沈阳市建设工程规划许可变更批前公示板

沈阳三科泵阀工业有限公司位于沈阳经济技术开发区沈西九东路8号的工业（核电站液力耦合器和离心泵生产车间项目）规划变更批前公示

变更前总平面图

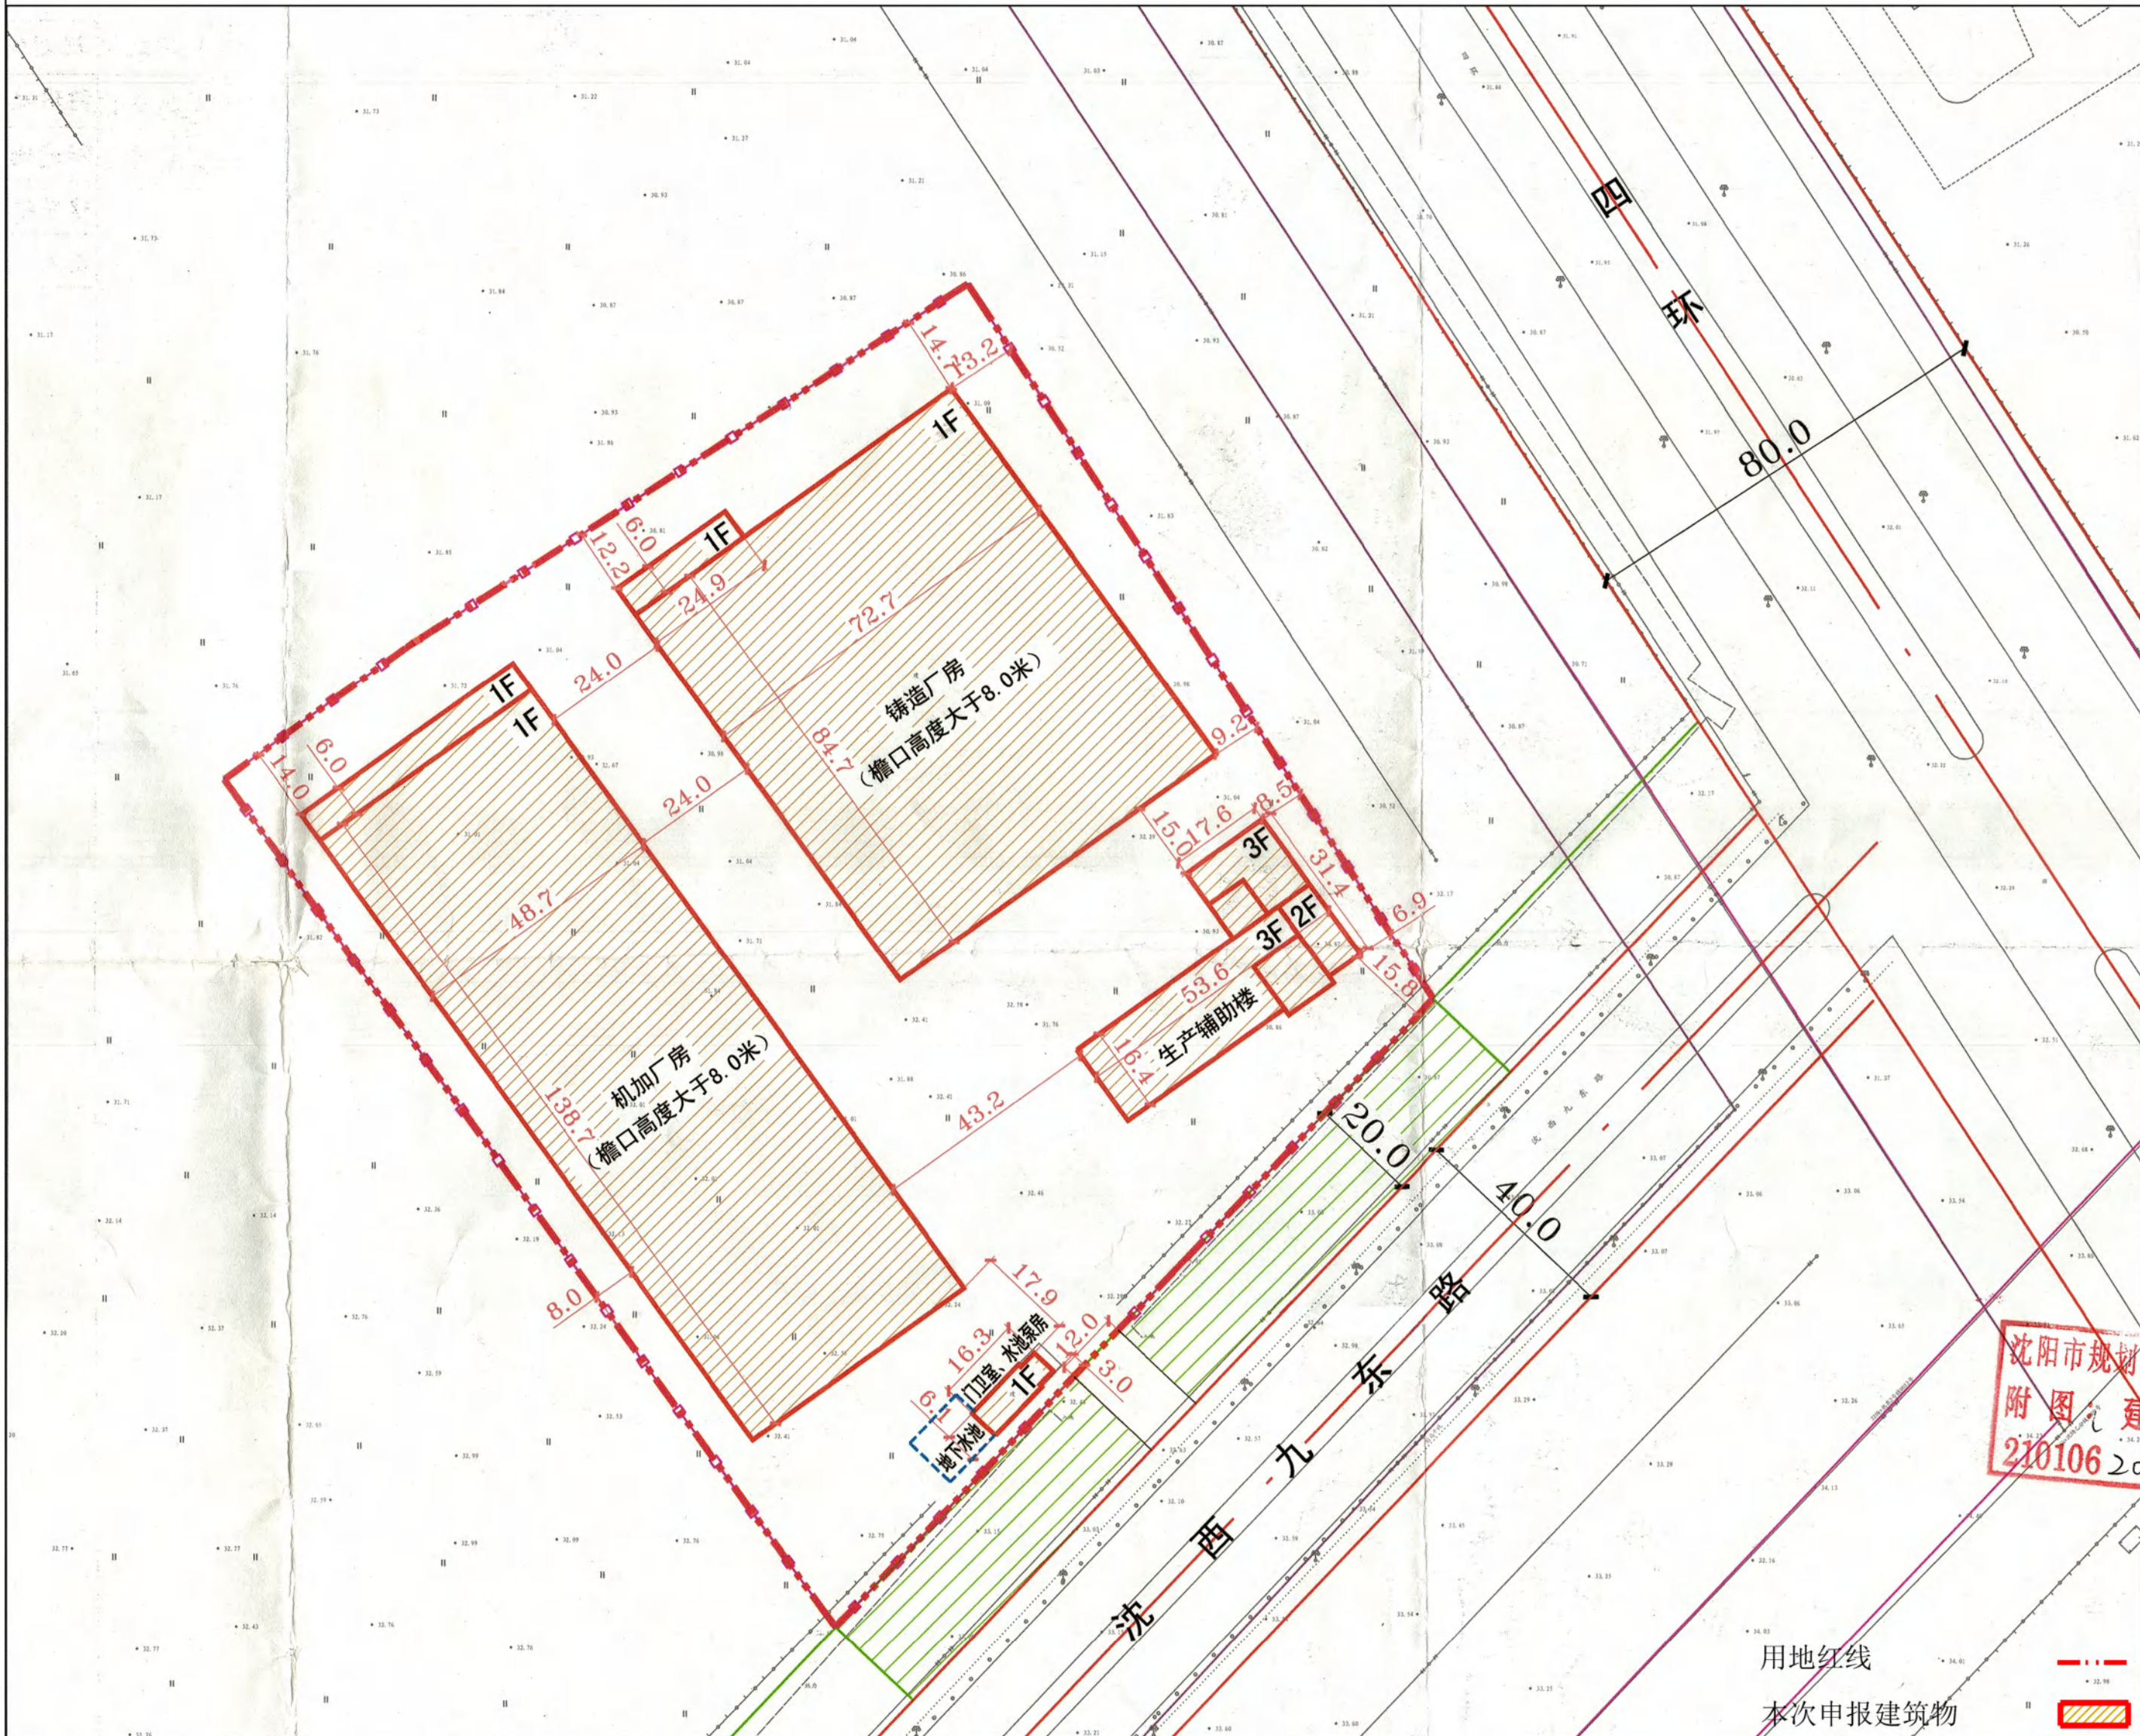
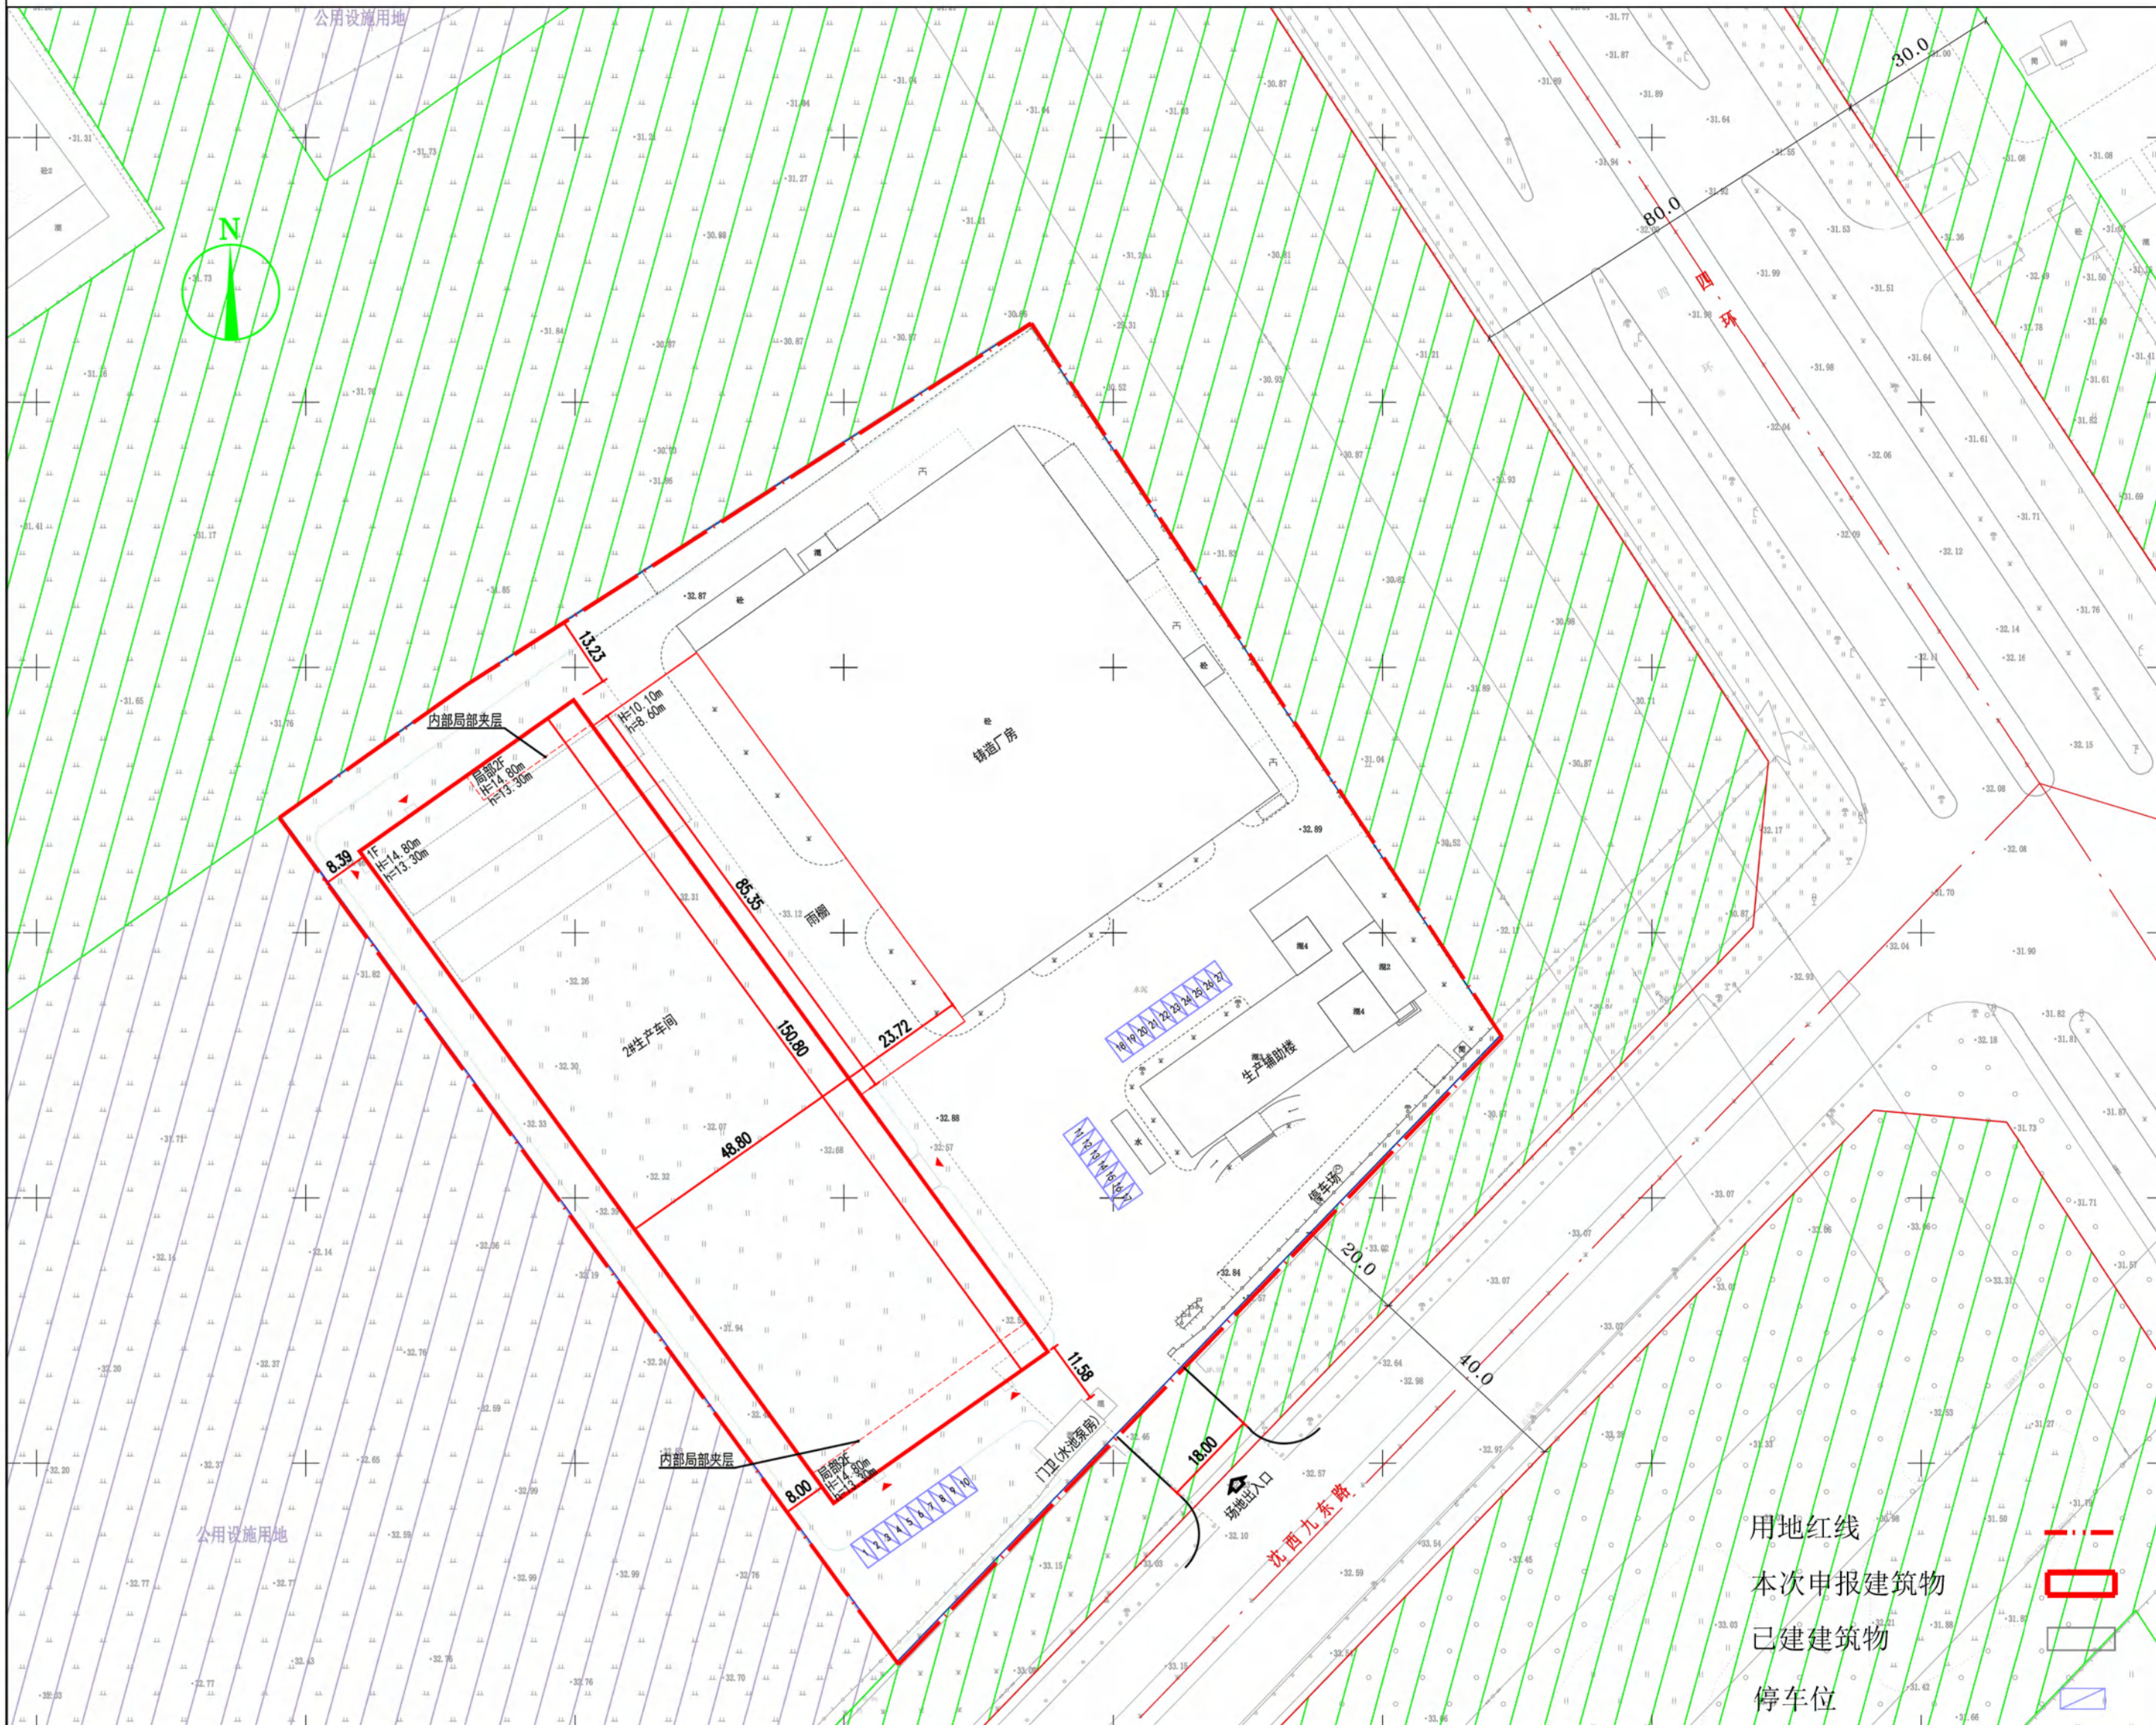
沈阳三科泵阀工业有限公司位于沈阳经济技术开发区沈西九东路8号的工业（核电站液力耦合器和离心泵生产车间项目），规划用地性质为工业用地，用地面积为29219.32m²。建设单位申请规划变更，主要变更内容为：原机加厂房取消，取消建筑面积7054.63m²、计容面积13816.82m²；原位置新建2#生产车间，建筑面积8780.20m²，计容面积15730.40m²，容积率0.54，建筑密度25.19%。

厂区总建筑面积由17179.40m²变更为18904.97m²（面积增加1725.57m²），总计容面积由29922.0m²变更为31835.58m²（面积增加1913.58m²，层高超过8米部分，2倍计容），建筑占地面积由14619.39m²变更为14923.80m²（面积增加304.41m²）。总容积率由1.02变更为1.09，综合建筑密度由50.03%变更为51.08%。本次申请变更为2#生产车间的车位应配建27个。现已委托设计单位按照相关技术标准和规范完成建设工程规划设计调整方案，现予以公示并公开征求意见。
